改善箇所説明図

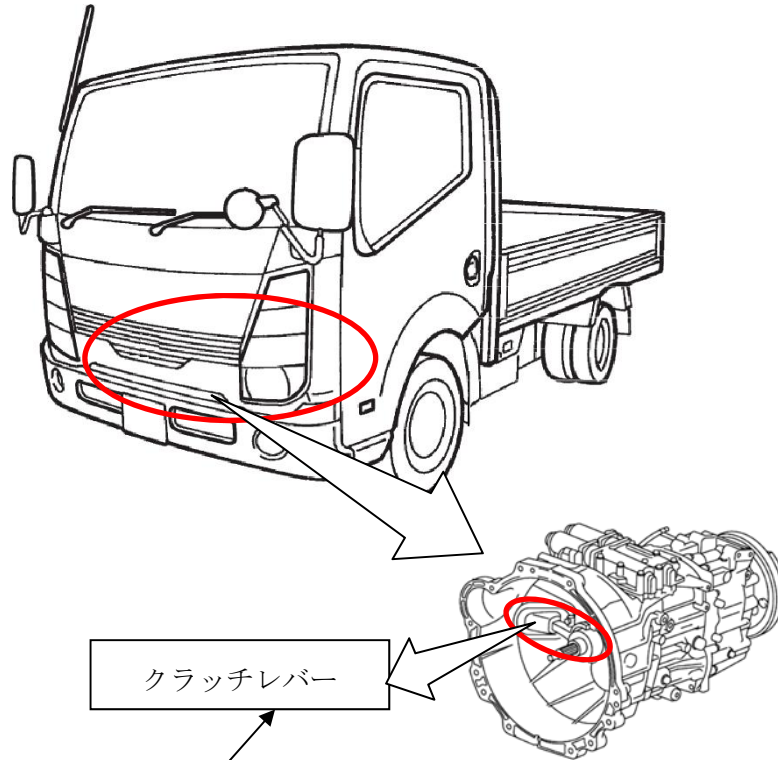
基準不適合発生箇所

自動 6 速マニュアルモードトランスミッション(6AMT)搭載車において、冠水路等を走行し、トランスミッション下部の水抜き穴から水が浸入した場合、クラッチレバーの支点部の表面処理が不適切だったため、支点部が錆びるものがある。
そのため、クラッチレバーの摺動不良により変速遅れが発生し、そのままの状態で使用を続けると錆びが進行し、最悪の場合、クラッチレバーが動かなくなるため、警告灯が点灯及び警告音が鳴動するとともに、保護制御によりギヤが固定されて変速できなくなり、停車後に発進できなくなるおそれがある。

改善の内容

全車両、クラッチレバーを新品に変えるとともに支点部にグリスを塗布し、更に 3 年毎に案内のうえ、グリスの再塗布を行う。
なお、交換部品が準備できるまでは、暫定対応として、支点部の錆を落とししたうえでグリス塗布のみを行い、交換部品の準備ができ次第改めて案内をする。

識別：金色のシールをモデルナンバープレートの右横に貼り付ける。
